De: Departamento de Arquitectura INAU
Para: Departamento de Compras
Fecha: 25 de junio de 2018

Asunto: **RESPUESTAS A EMPRESAS L.A. 40/2018 (n° 1)**
“Acondicionamiento parcial y Reforma PROYECTO TRIBAL FEMENINO”
Dirección Lanús 6087, Montevideo.

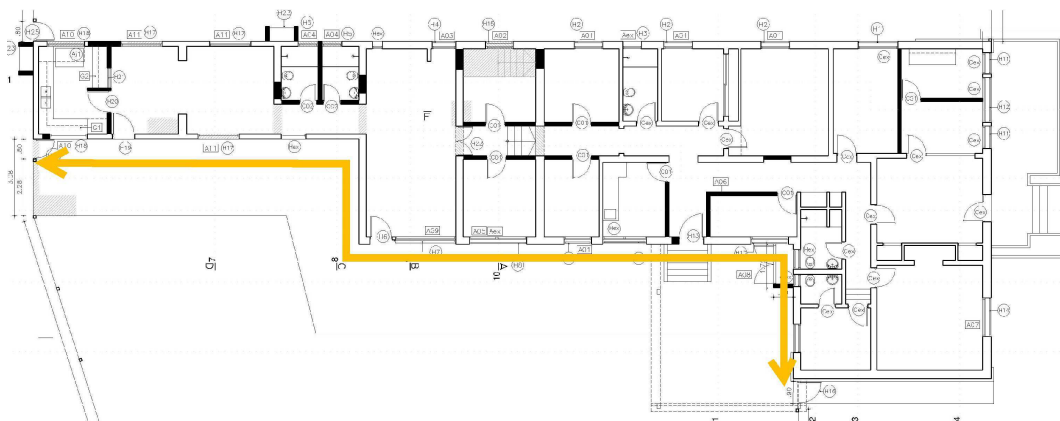
9_ En visita se hablo de realizar reparaciones de revoques en sector e lavadero exterior que no se encuentra indicado en planos. Esto lo cotizamos o no? Se cotiza pintura de este sector? Indicar hasta donde abarcaría esta intervención.

El alcance de la reparación de revoques y pintura se indica en el gráfico siguiente:
